9124725

Service Instruction, replacement prism protection plate CSD180

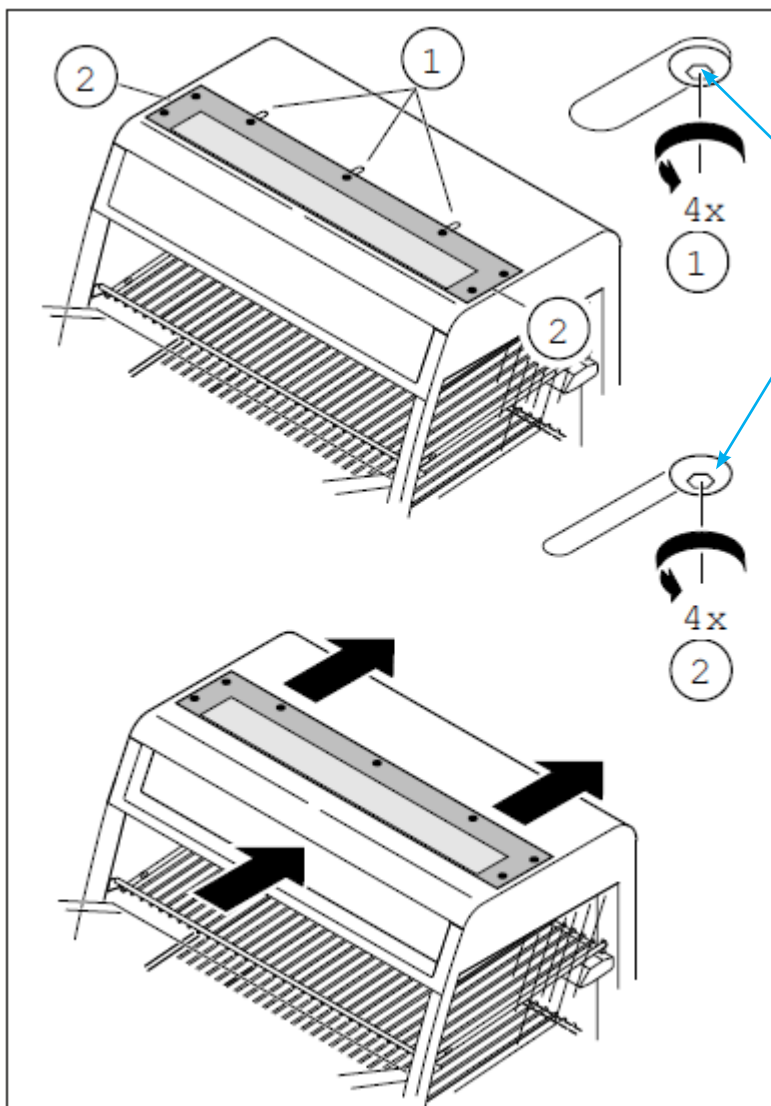
Due to unexpected material change from supplier, it is necessary to replace the prism light protection plate.

Infected serial numbers: 100106369 till 100108273

Step 1. Open the swing door on the top.

Step 2. Loosen the 7 screws on the bottom side of the headlight: (1) and (2).

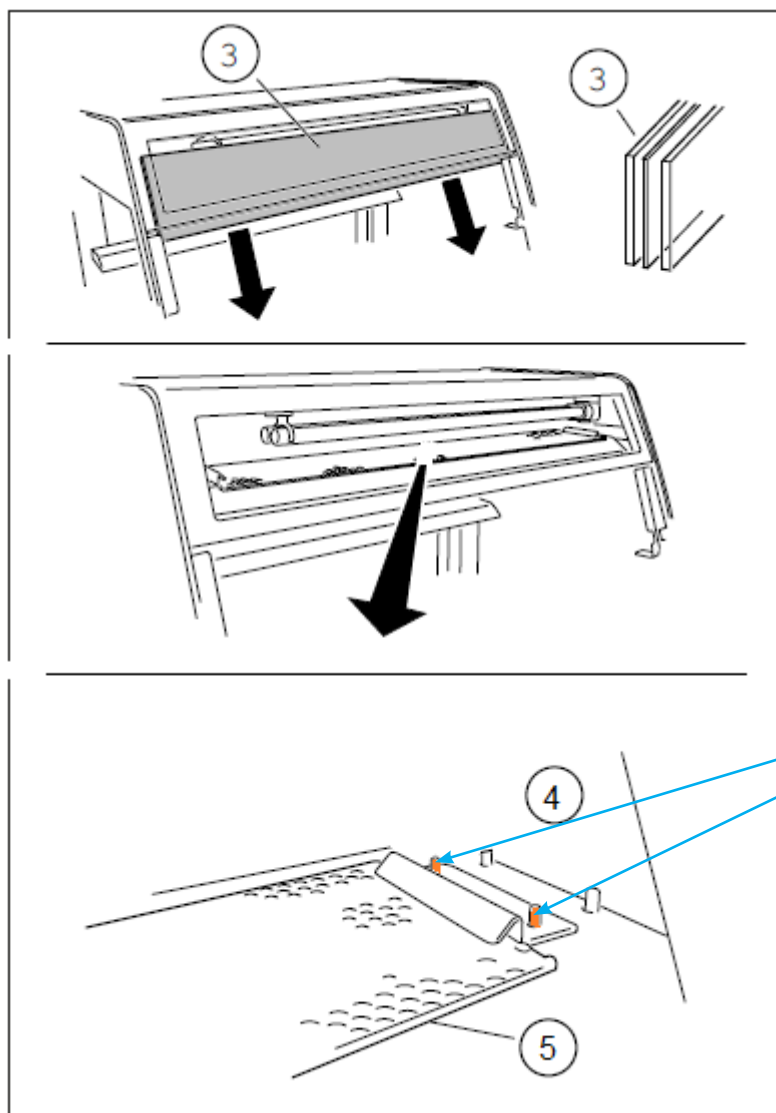
Step 3. Press the headlight from the front side backwards till the end position.

Step 4. Remove the 3 plates (3) by sliding them downwards.

Step 5. Loosen 4 screws (4) holding prism plate clamp. Two screws on left side, two screws on right side. Using Hex key M4

Step 6. Take out the “old” prism protection plate (5)

Step 7. Put in the “new” prism protection plate

Step 9. Reverse the procedure to install.

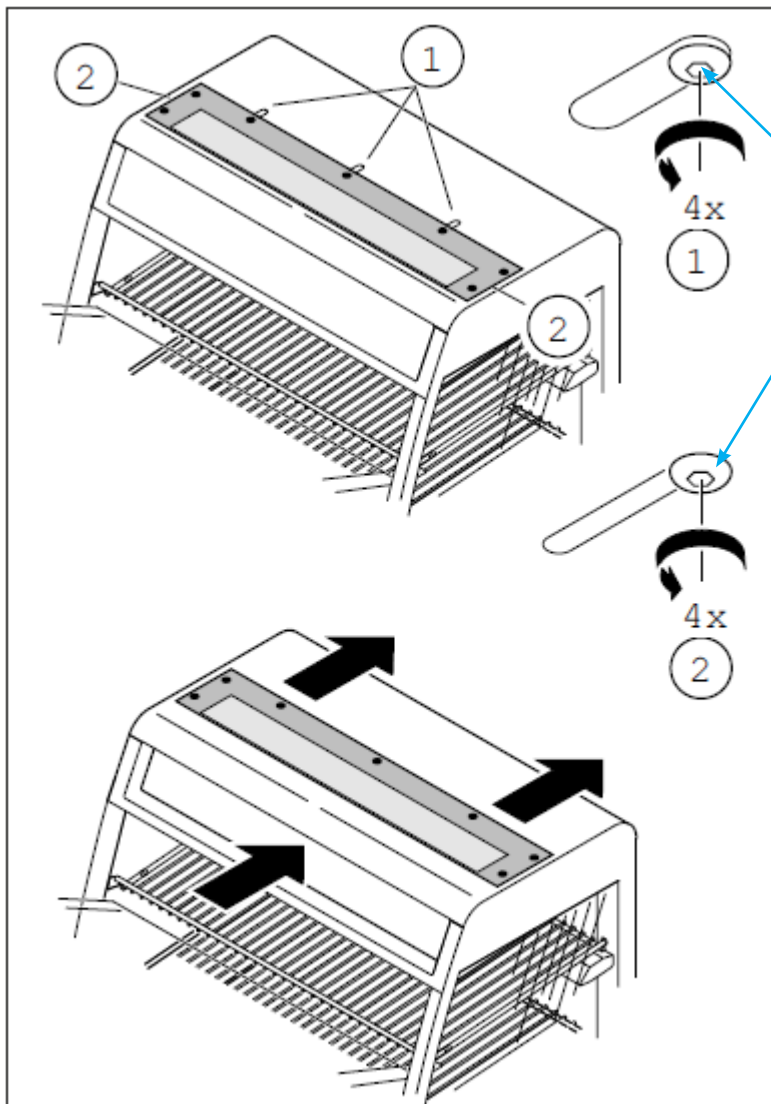
В связи с неожиданной заменой материала поставщиком необходимо заменить защитную пластину призмы.

Зараженные серийные номера: с 100106369 по 100108273

Шаг 1. Откройте распашную дверцу сверху.

Шаг 2. Ослабьте 7 винтов на нижней стороне фары: (1) и (2).

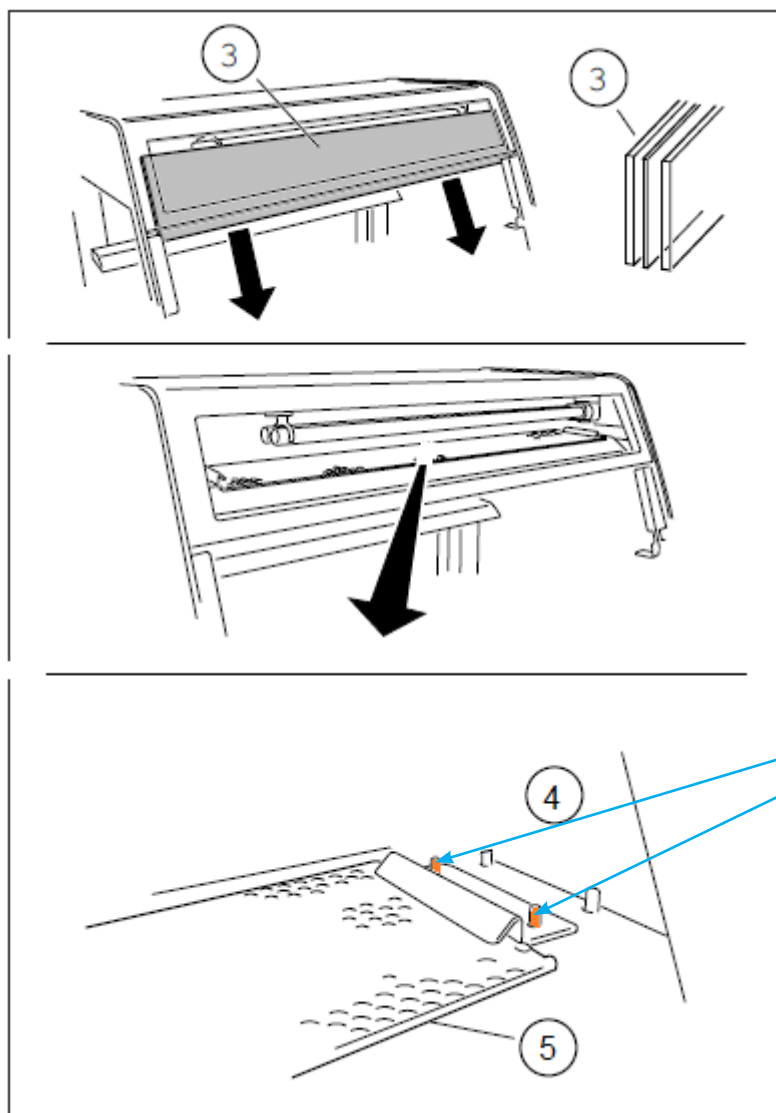
Шаг 3. Нажмите на фару с передней стороны назад до упора.
конечное положение.

Шаг 4. Снимите 3 пластины (3), сдвинув их вниз.

Шаг 5. Ослабьте 4 винта (4), удерживающих зажим призматической пластины. Два винта с левой стороны, два винта с правой стороны.
Использование шестигранного ключа M4

Шаг 6. Снимите «старую» защитную пластину призмы (5)

Шаг 7. Установите «новую» защитную пластину призмы.

Шаг 9. Выполните установку в обратном порядке.

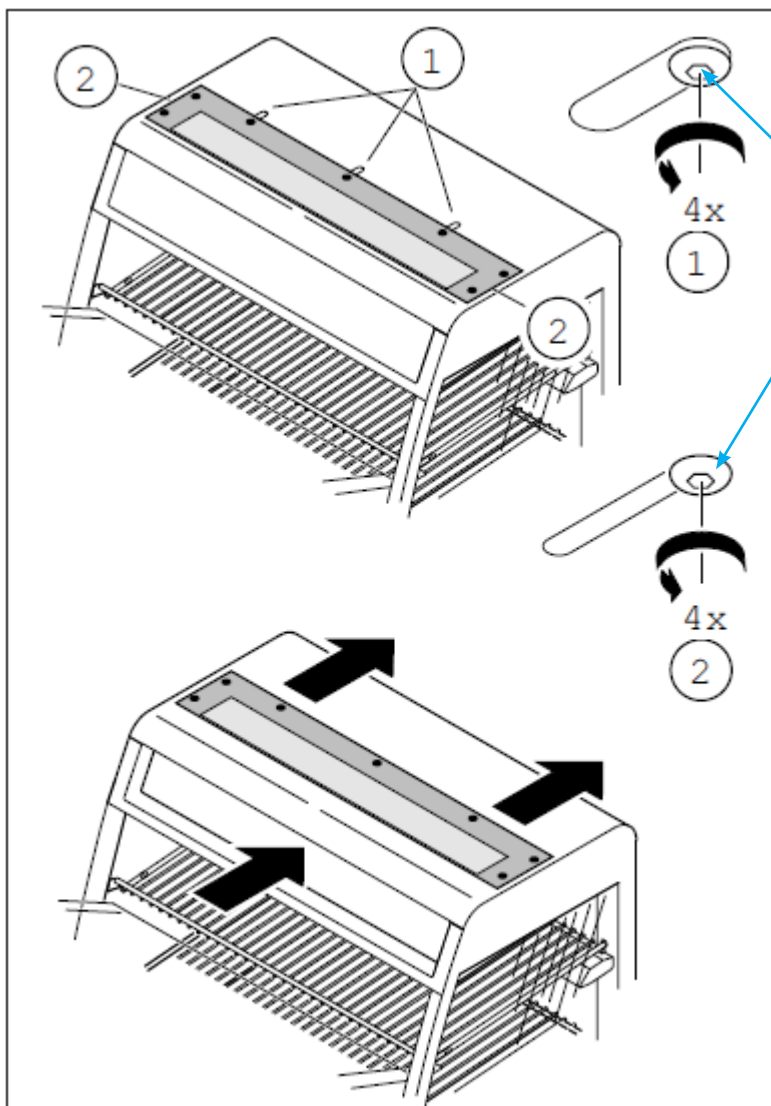
Door een onverwachte materiaal wissel van onze leverancier, is het noodzakelijk om de prisma licht afdekking plaatt te vervangen.

Betreft serienummers: 100106369 tot en met 100108273

Stap 1. Open het bovenste klep deurtje.

Stap 2. Aan de onderkant van de lichtbak bevinden zich 7 schroeven: (1) en (2), draai deze een slag los.

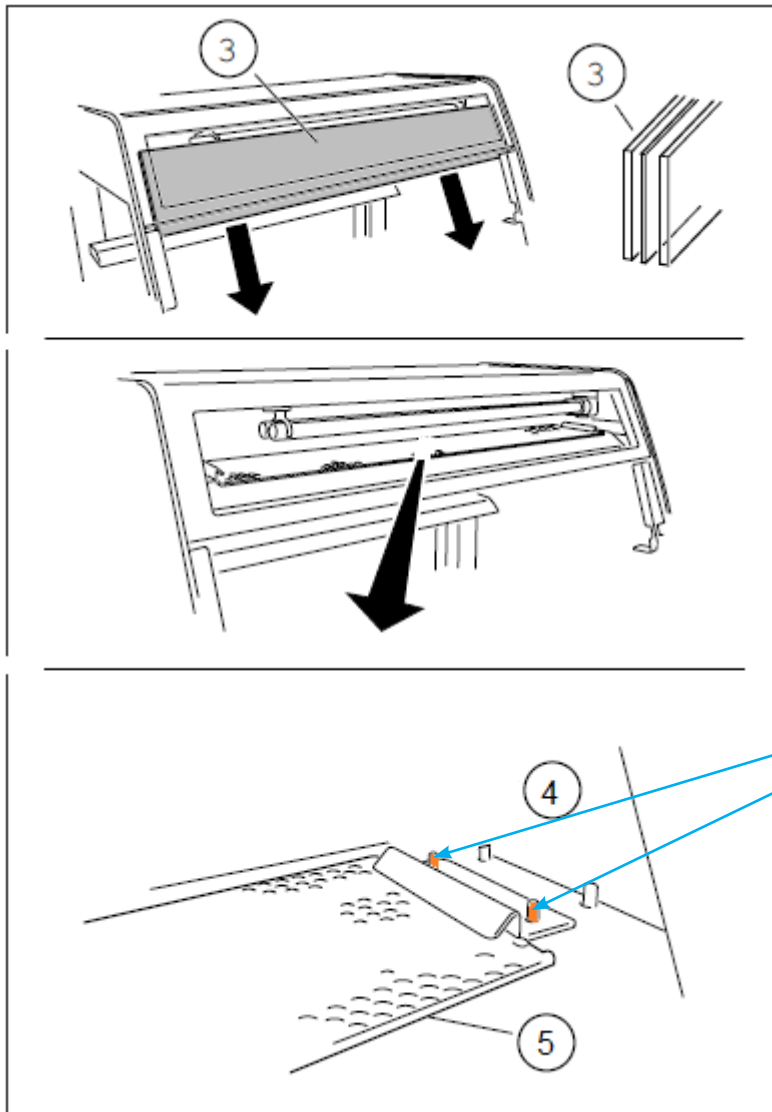
Stap 3. Druk de lichtbak aan de voorkant naar achteren totdat deze niet meer verder kan.

Verwijder de drie dia-platen (3) door deze naar beneden te schuiven.

Draai de 4 schroeven los waarmee de prisma protectie plaat klemmen vastzitten.
Twee schroeven aan de linkerkant, twee schroeven aan de rechterkant

Verwijder de "oude" prisma protectie plaat (5)

Plaats de "nieuwe" prisma protectie plaat

Voer de procedure in omgekeerde volgorde uit om unit weer gereed te maken.
